# 藤が丘駅前地区における景観形成について(報告)

(昭和医科大学藤が丘病院)

横浜市都市美対策審議会 景観審査部会 報告資料  
2025年11月

### 変更案

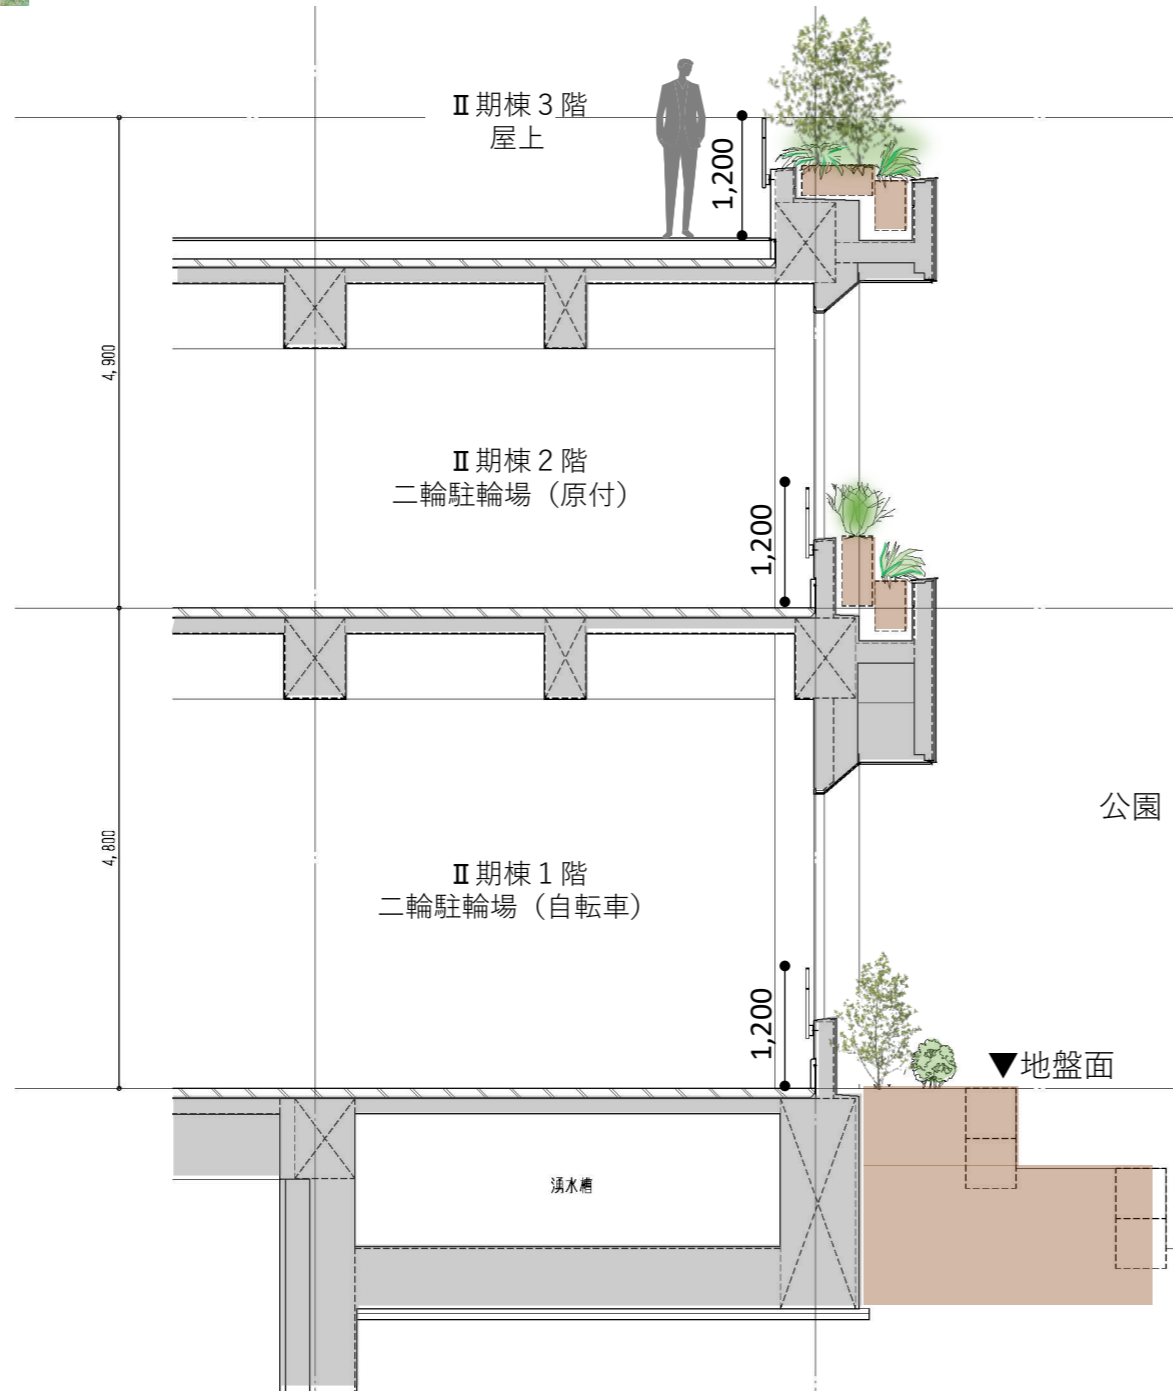
- 2階はしょうがないと思うが、3階は40～50センチぐらいの植栽規模を整えれば、**常設的に、より持続的な植栽基盤をつくれるので、3階のテラスについては真剣に検討した方がよい。**
- 公園のような病院、**病院と公園が一体となった街区がこのプロジェクトの肝**であるため、公園や緑地に隣接している病院の設えやディテールで、**どのようにランドスケープを取り込んでいくかが重要**になる。
- 公園との一体性ということが病院にとって何なのか**を示していただきたい。

- **公園と病院の一体感を高めるため**、公園に面するⅡ期棟には、**帯状に連続する植栽を立体的に配置**することで、**公園から見た際に緑の広がりを感じられ、周囲からも公園と建物が一体となった緑豊かな景観**が感じられるように計画します。
- 3階テラスの公園に面する部分については、**建築躯体に連続して植栽帯を設置**し、**中低木を含む常設的な植栽を計画**します。
- 公園側の外壁については、**大きな開口部を設け、各階に植栽を設ける**ことで、立体的に緑を増やし、**公園との一体感を高める**計画とします。
- また、3階の床面を部分的に下げるほか、屋外階段を段階的にセットバックすることで、周辺への圧迫感を抑えるとともに、公園及び緑地広場との一体感を生み出し、周辺景観との調和を図る計画とします。
